### 內政部 函

發文字號：內授營建管字第1110817347號

主旨：修正建築技術規則建築設計施工編第42條補充圖例圖42-(1)及圖42-(2)，請查照轉行。

第42條 圖42-(1)

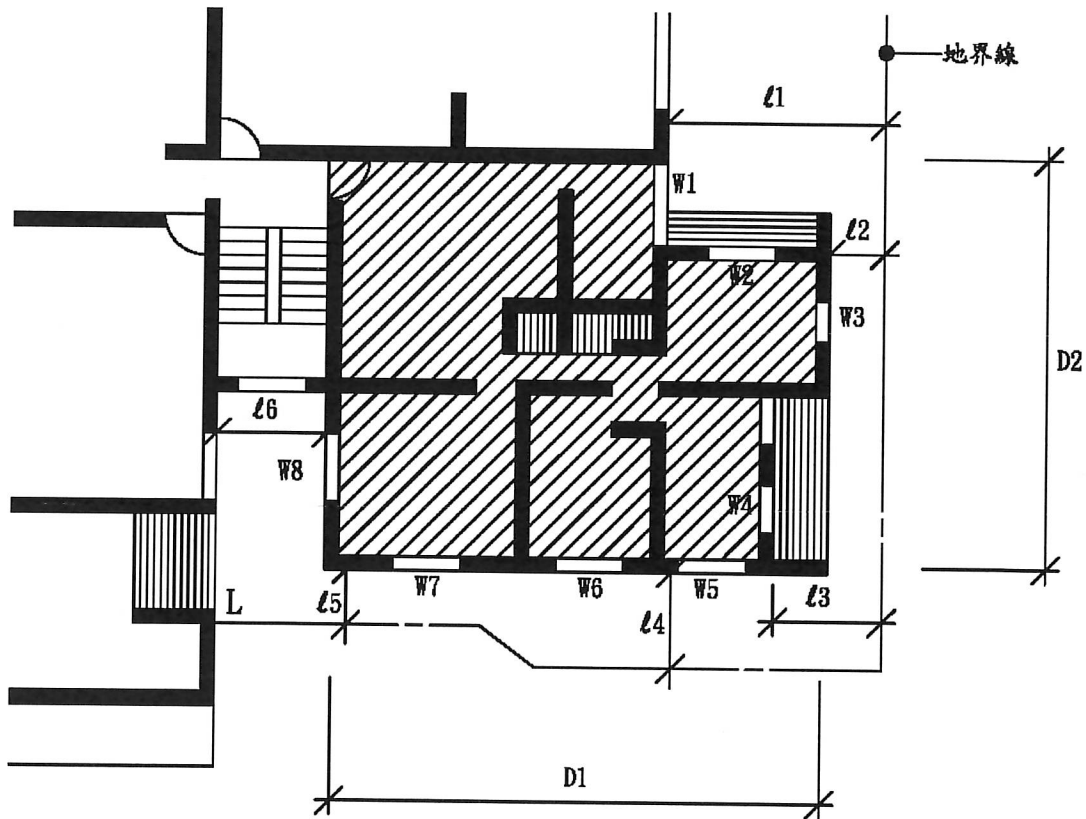
(一)圖42-(1)文字說明2「設陽台均小於1.5m寬度，除W1臨接陽台之部分……」修正為「設陽臺均小於2m寬度，除W1臨接陽臺之部分……」。

- ①則 $W_3, W_7, W_8$ , 為無效之採光開口, 其面積不得計入採光面積。
- ②設陽臺均小於 $2\text{m}$ 寬度, 除 $W_1$ 臨接陽臺之部分, 其有效採光面積應按 $0.7$ 計算外, 其餘均為有效採光開口。
- ③若 $W_1, W_2, W_4, W_5, W_6$ 之有效採光面積之和(地板面以上 $50\text{cm}$ 範圍內不得計入)為 $\Sigma a$ , 居室樓地板面積即圖中斜線部分(不包括本編第1條第16款所稱之樓梯走廊浴廁等非居室部分)為 $F. A$ , 則 $\Sigma a \geq F. A / 8$ 。
- ④有效採光距離之保持係以建築物外牆為準, 故居室樓地板內仍可隔間。
- ⑤住宅區建築物, 深度超過 $10\text{m}$ 者, 至少應有一面(背面或側面)在有效採光範圍內, 其他各面雖不在有效採光內, 如符合45條水平距離(即 $1\text{m}$ )者, 仍可開窗, 惟不得計入有效採光面積, 如本圖例, 若 $D_1$ 及 $D_2 > 10\text{m}$ 時, 至少應有一面之外牆在有效採光範圍內; 若其右側外牆為有效採光, 此時應調整設計平面, 使 $l_2$ 之值符合有效採光之規定。
- ⑥住宅區之建築物深度在 $10\text{m}$ 以內時, 不檢討各面之採光距離, 各層背面及側面如有開窗時, 亦不予限制採光距離, 惟前述各立面開口採光面積總計仍須符合第41條規定。

第42條 圖42-(2)

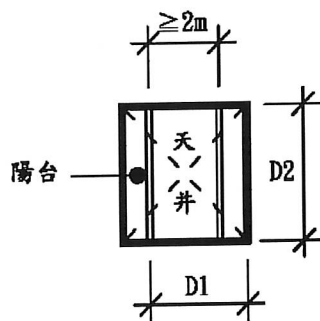
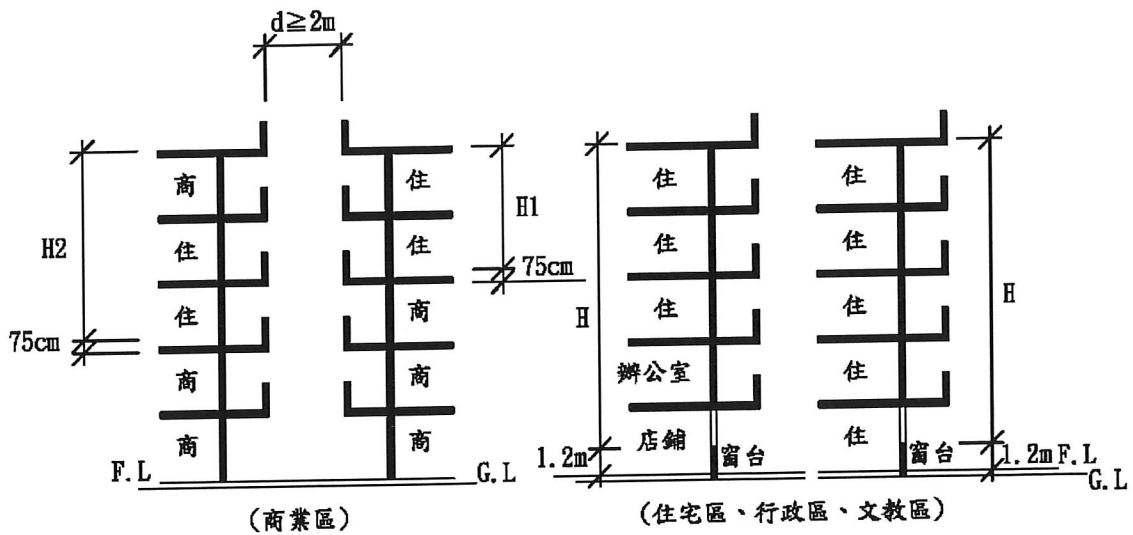
(二)圖42-(2)文字說明3「依前條第三款之規定，位於地板面50cm範圍內之窗或開口面積不得計入有效採光面積內，故本條關於高度(H)之計算應由地板面50cm之高度起算……」修正為「依前條第三款之規定，位於地板面75cm範圍內之窗或開口面積不得計入有效採光面積內，故本條關於高度(H)之計算應由地板面75cm之高度起算……」，另圖示商業區部分並配合修正。

- ① 建築物外牆依規定留有採光用窗或開口時，其同一基地內之他棟建築物或同棟建築物之對面部分(如天井)之有效採光距離 $D$ ，係指面對之外牆間之水平淨距離。
- ② 天井部分各向之 $D/H$ 值均應分別核算(即圖中 $D1$ ， $D2$ 與 $H$ 之比值)。
- ③ 依前條第三款之規定，位於地板面 $75\text{cm}$ 範圍內之窗或開口面積不得計入有效採光面積內，故本條關於高度( $H$ )之計算應由地板面 $75\text{cm}$ 之高度起算計至建築物外牆最高部分之垂直高度，符合本編第1條第7款之屋頂突出物不予計入外牆高度。
- ④ 門窗開向陽台時如圖42-(1)第②點說明規定計算，若相對之兩面均設有陽台時，其有效採光僅扣減一面之陽台，即水平淨距離( $D$ )，應自任一面之外牆面計至對面陽台之外緣如圖中 $D1$ 。
- ⑤ 商業區建築物水平間距達 $5\text{m}$ 以上，其他使用分區水平間距達 $6\text{m}$ 以上者(空地、道路及永久性空地寬度之和)免再增加。
- ⑥ 住宅區建築物，不因部分樓層設置辦公室或店鋪而減少其採光高度。
